Synopse

**zur 51. Änderung des Regionalplans
für den Regierungsbezirk Düsseldorf (GEP 99)
Änderung der Vorgaben zur Rohstoffsicherung und -gewinnung**

- Xanten -

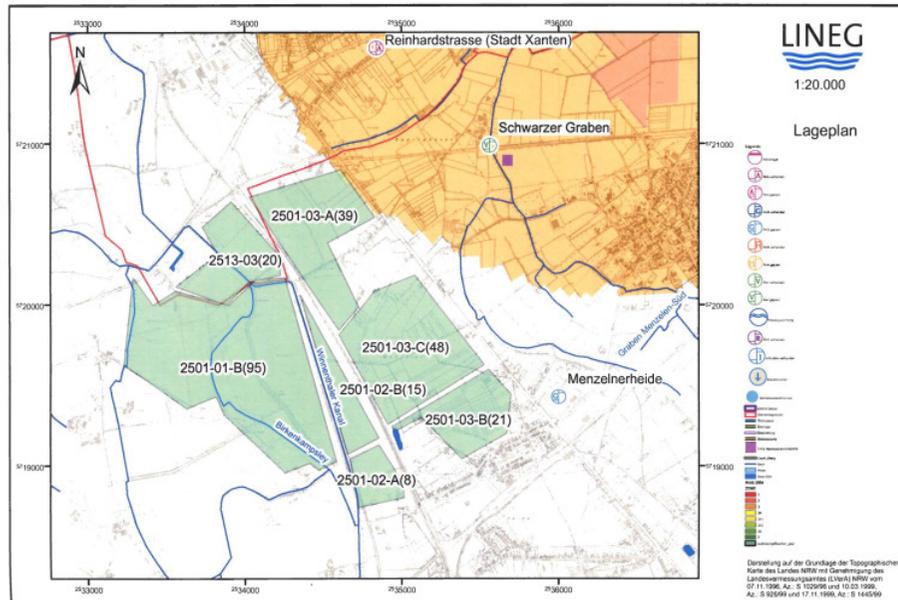
<p>Beteiligter: 230. Linksniederrheinische Entwässerungsgenossenschaft Anregungsnummer: Xan/230/1</p>	
<p><u>Stellungnahme vom 21.09.2007</u></p> <p>Zu den geplanten Sondierungsbereichen für künftige Abgrabungen möchten wir wie folgt Stellung nehmen:</p> <p>(...)</p> <p>Folgende Sondierungsbereiche befinden sich im Genossenschaftsgebiet der LINEG:</p>	<p><i>Red. Hinweis: Siehe auch Synopse „Alpen“</i></p> <p><u>Ausgleichsvorschlag</u></p> <p>Vorab wird angemerkt, dass in der Stadt Xanten zum aktuellen Stand der Planung (Ausgleichsvorschläge für den Erörterungstermin) keine Abbildung von Sondierungsbereichen aus den in der Gesamtbereichstabelle – in Verbindung mit dem Textteil des Umweltberichtes – und den in Anlage A zu den Synopsen genannten Gründen vorgesehen ist. Die in der nebenstehenden Stellungnahme genannten zusätzlichen Aspekte führen nicht zu einer anderen Bewertung hin-</p>

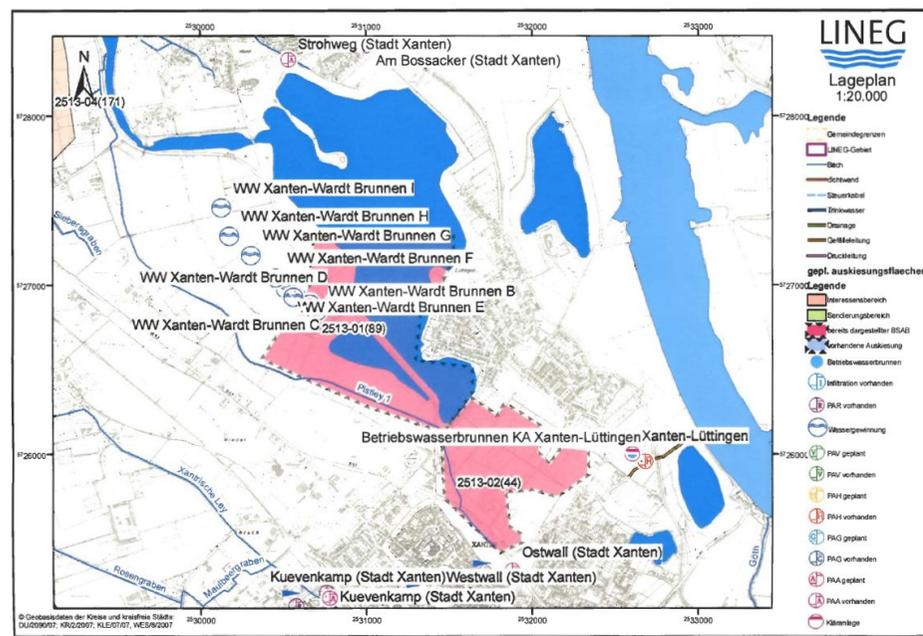
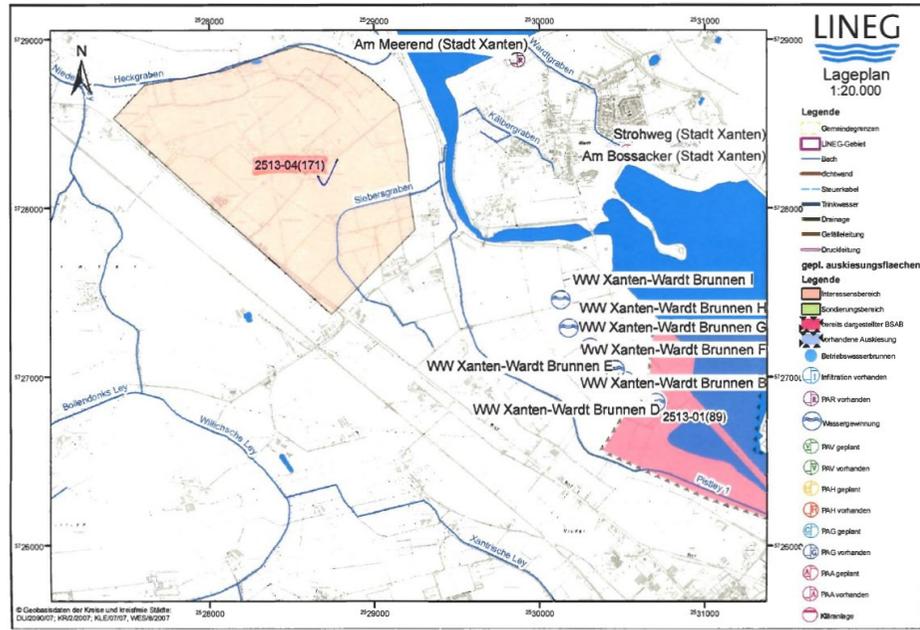
Der Sondierungsbereich 2513-05-A (58) schließt nicht an einen im Regionalplan dargestellten BSAB an (Ausschlussgrund). Die Darstellung sollte komplett entfallen.

Entsprechende Lagepläne sind als Anlage beigefügt.

gründung der Planerarbeitung (d.h. die 2. Fassungen und - aktueller - die Anlage A zu den Synopsen bereits berücksichtigt wurden. Die weitergehenden Ausführungen werden zur Kenntnis genommen.
